Anlage 2 zu VO/0877/17

Stellungnahme der Stadt Wuppertal einschließlich der Belange der Feuerwehr im Planfeststellungsverfahren für den Ausbau der L 419 zwischen Lichtscheid und Erbschlö (1. Bauabschnitt)

Bezug: Ihr Schreiben Az. 25.04.02.01-02/17 vom 18.10.2017

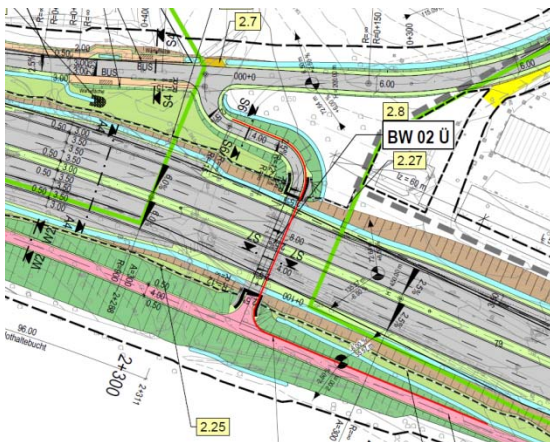
Auf der Südseite der geplanten Straße verbleibt zwischen den Lärmschutzwänden LSW 3 und LSW 5 im Bereich der Ronsdorfer Anlagen eine ca. 300 m lange Lücke ohne eine Lärmschutzmaßnahme.

Nach Auffassung der Stadt Wuppertal ist die Beeinträchtigung des Naherholungsgebietes durch den Straßenausbau so erheblich, dass auf dieser Rechtsgrundlage jenseits der Vorgaben der 16. BImSchV zumindest für den südlichen Teil der Ronsdorfer Anlagen eine Schutzvorkehrung gegen die Lärmimmissionen vorgesehen werden muss.

Diese Schutzvorkehrung sollte vorzugsweise in Form einer Wall-/Wand-Kombination ausgeführt werden, um einerseits die geplante Rampenanschüttung für die Zuwegung zur geplanten Parkbrücke zu nutzen und andererseits die Flächeninanspruchnahme durch einen Wall möglichst gering zu halten. Dadurch könnten der gesamte Wildschutzaum auf der Südseite und etwa die Hälfte des Sichtschutzes zum Poizeigelände kostensparend entfallen.

Regionalplan-Entwurf 2016, Biotopverbund:

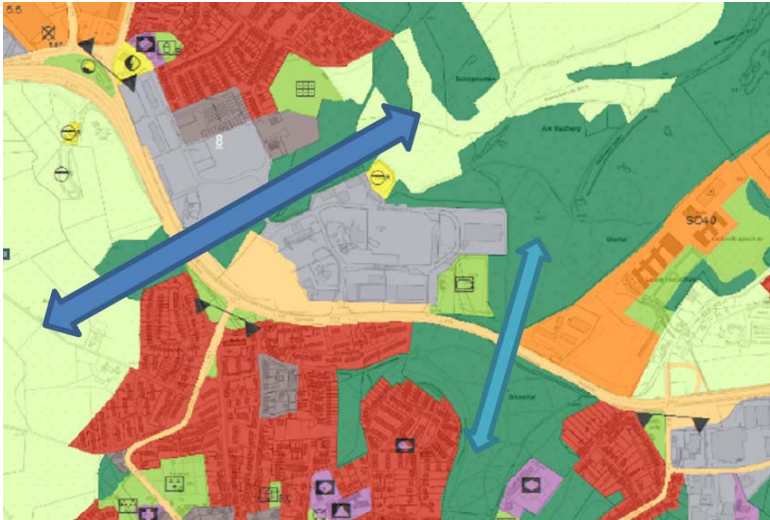
Anhand der folgenden Planausschnitte wird deutlich, dass bereits im Regionalplan-Entwurf von 2016 der Biotopverbund im Vergleich zum Gebietsentwicklungsplan GEP'99 im Bereich Scharpenacken nach Osten erweitert wurde.

Der dunkelblaue Pfeil verdeutlicht die von der Unteren Naturschutzbehörde favorisierte Querungshilfe zwischen dem Gelpetal und dem Scharpenacken; der hellblaue Pfeil zeigt die für den Tierschutz vergleichsweise weniger bedeutende Verbindung im Bereich der Ronsdorfer Anlagen.
